# 大飯発電所及び高浜発電所に係る 火山影響について

平成30年6月6日

原子力規制庁  
地域原子力規制総括調整官(福井担当)

# 関西電力の大山火山の火山灰分布に関する調査結果 (平成30年3月28日の第75回原子力規制委員会資料)の概要

# 関西電力の大山火山の火山灰分布に関する調査地点及び層厚評価結果

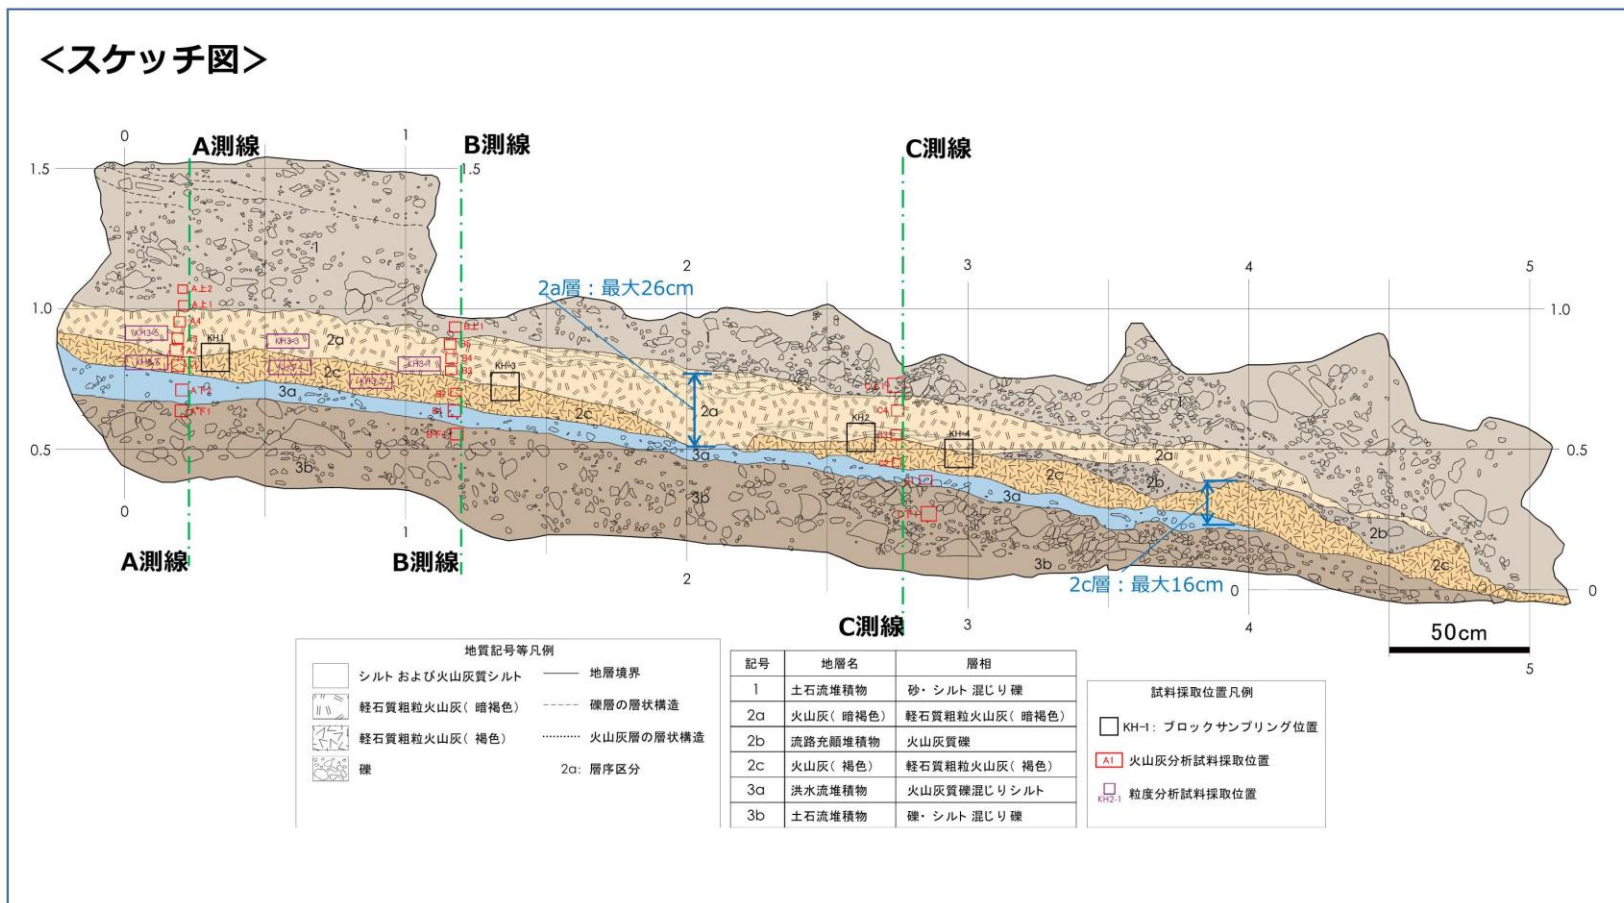
○今回の調査結果から降灰層厚を評価できる大山池地点、瀬川山地点は火山灰アトラスに示される等層厚線図に整合していることが確認できた。

○山元（2017）に示される等層厚線図については、元になった大屋地点、土師地点、越畑地点の層厚が評価できなかったこと、大山池地点は等層厚線図と整合しているものの瀬川山地点は等層厚線図と整合しなかったことから、現時点では新たな知見として採用できない。
